# レイアウト変更提案 愛知県某温浴施設の例

## 改修計画のご提案

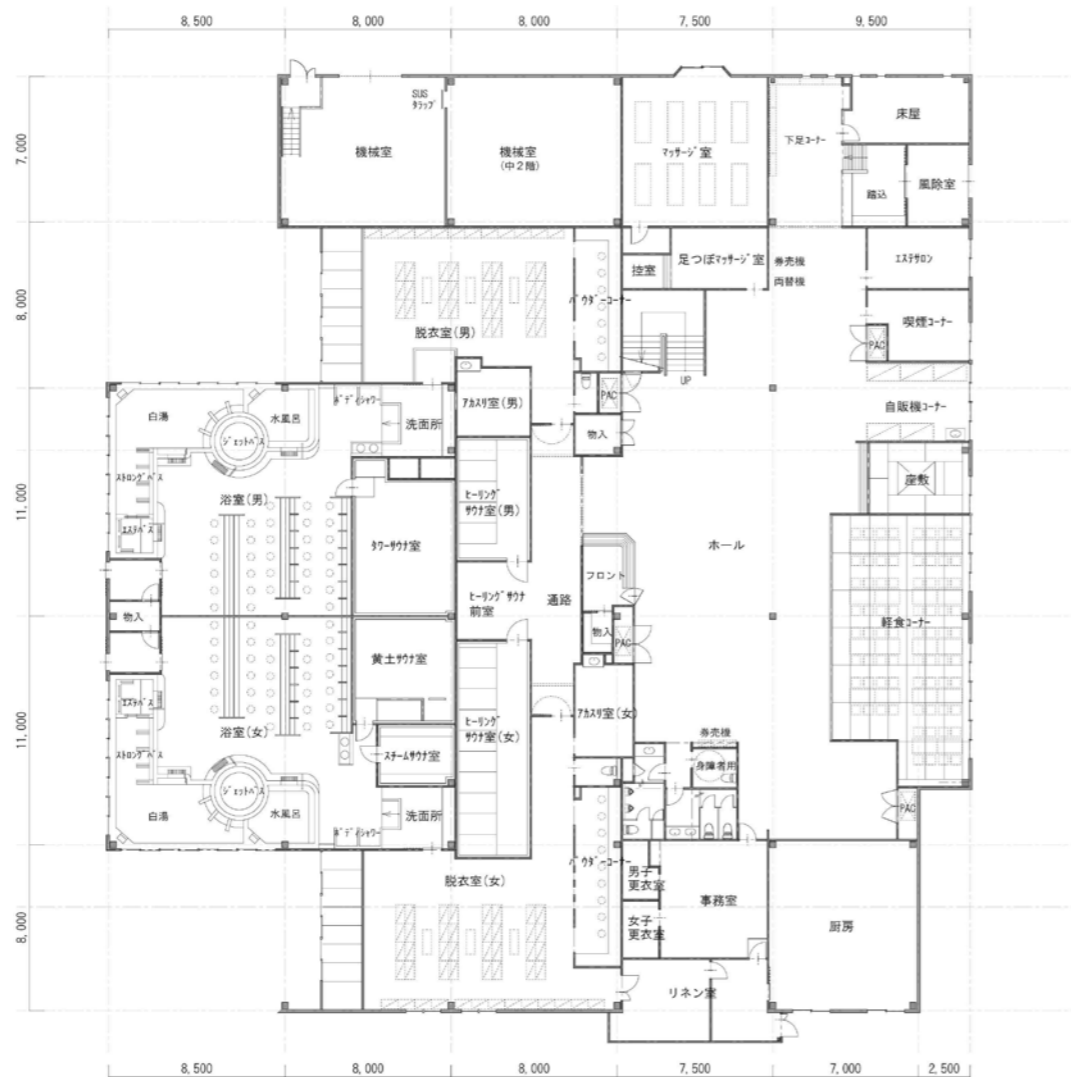
- ① 下足コーナーの集約
- ② からくり人形により、ホールの空間が分断されているように感じられ、軽食側に向けての演出で設置位置を変える。
- ③ 食堂デシャップ前の有効活用を計る。  
(食券の券売方法はソフトにて対応)
- ④ PACの設置個所の検討。
- ⑤ 男女あかすり室の見直し（脱衣室床ぬれの対応）
- ⑥ 禁煙コーナーは、玄関を出て外部にて集約していただく。
